SPZ.271.4.2017

**Dotyczy: postępowania o udzielenie zamówienia prowadzonego w trybie przetargu
nieograniczonego na BUDOWĘ NOWEJ MIEJSKIEJ BIBLIOTEKI PUBLICZNEJ
W PIOTRKOWIE TRYBUNALSKIM**

Działając na podstawie art. 38 ust. 2 ustawy z dnia 29 stycznia 2004 r. Prawo zamówień publicznych (Dz. U. z 2016, poz. 2164 z późn. zm.), zamawiający przekazuje poniżej wyjaśnienia do treści SIWZ zgłoszone przez wykonawców:

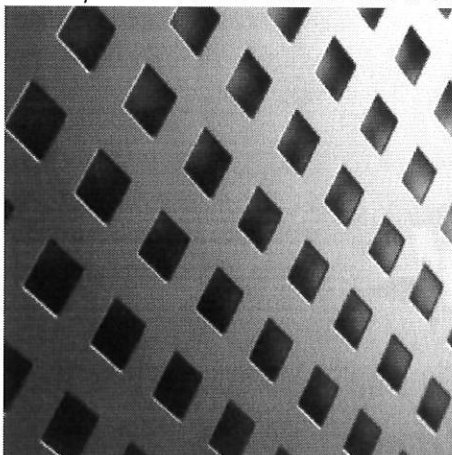
Prosimy o dokładniejsze informacje dot. perforacji blachy miedzianej.

Otwory kwadratowe 1 cm x 1 cm w układzie ortogonalnym.
